(MSR-23-031)

# 保安規定の変更について

2024年2月5日

三菱原子燃料株式会社

## 2. 保安全管理組織の変更

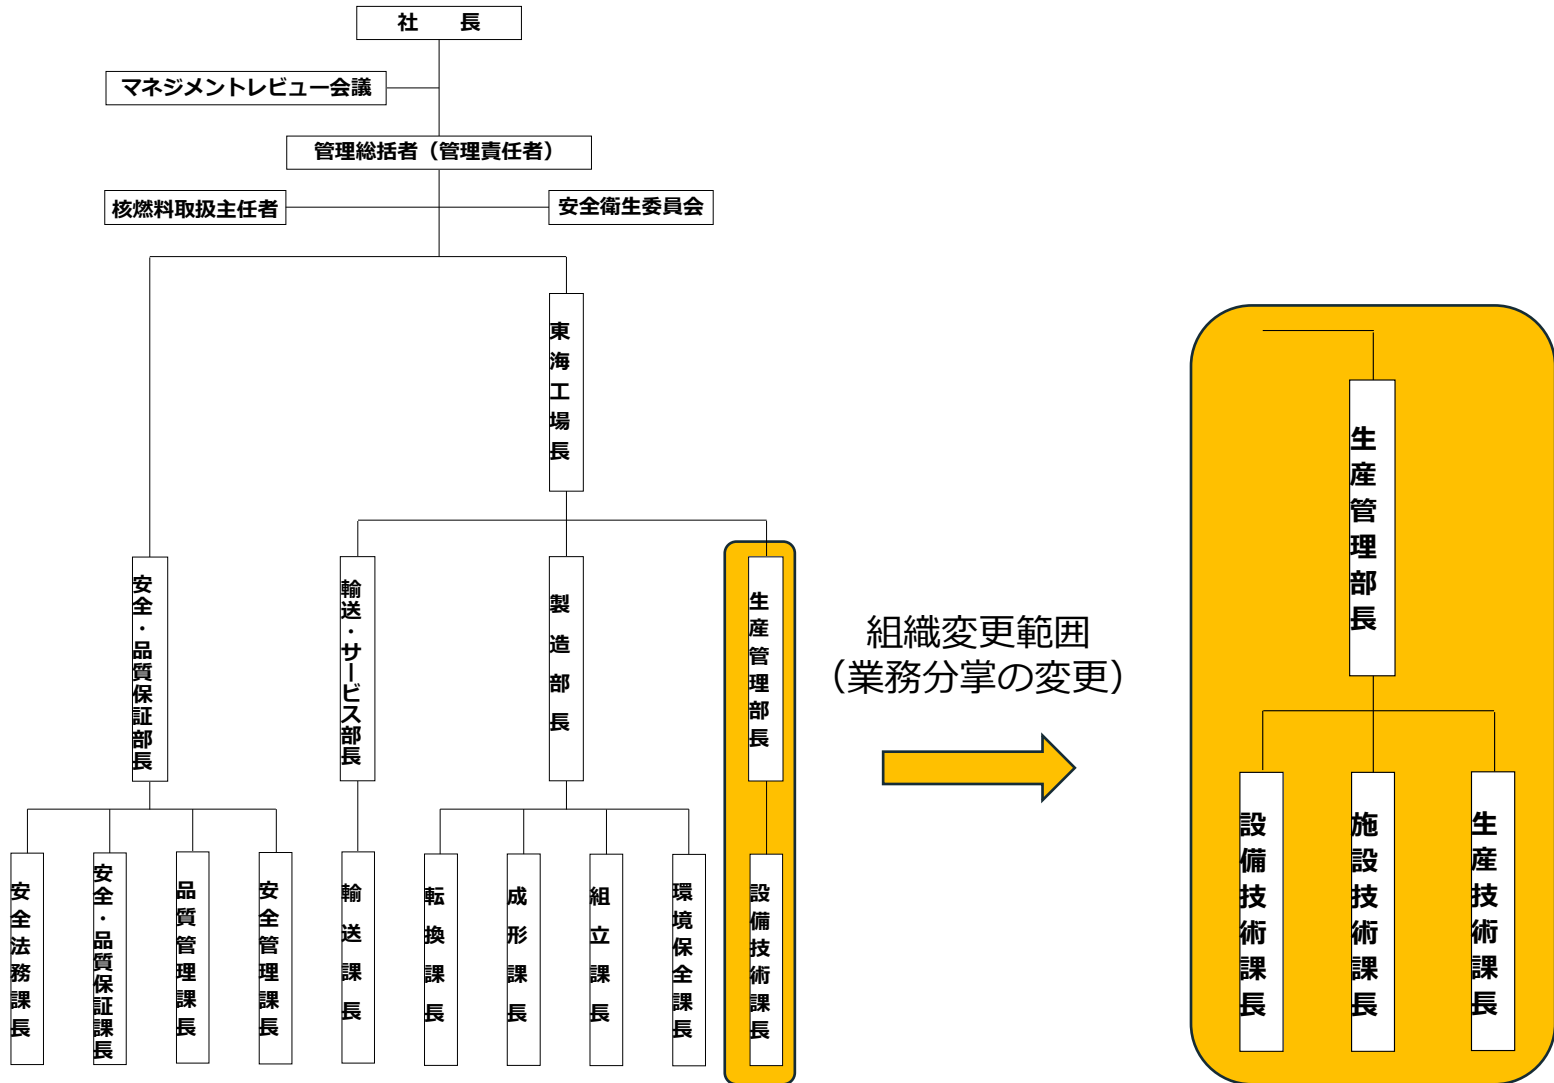
- ◎ 生産管理部設備技術課の業務所管であった施設・設備の保全及び設計・開発等の業務を効果的かつ効率的に行えるよう、生産管理部に「施設技術課」と「生産技術課」を設け、業務分掌を変更する。

職 務 内 容		変更前	変更後
施設管理のうち設計・開発	設備・機器(加工設備本体、貯蔵施設等)の基本設計及び技術開発	設備技術課	生産技術課
施設管理 (施設技術課、生産技術課の所管する業務を除く)	設備・機器(加工設備本体、貯蔵施設等)の保全等		設備技術課
建物・構築物、放射性気体廃棄物廃棄設備、その他加工設備の附属施設(非常用電源設備を含む)の施設管理	建物・構築物、放射性気体廃棄物廃棄設備、非常用電源設備及びユーティリティ設備の保全等		施設技術課
放射性気体廃棄物廃棄設備、その他加工設備の附属施設(非常用電源設備を含む)の運転	放射性気体廃棄物廃棄設備、非常用電源設備及びユーティリティ設備の運転
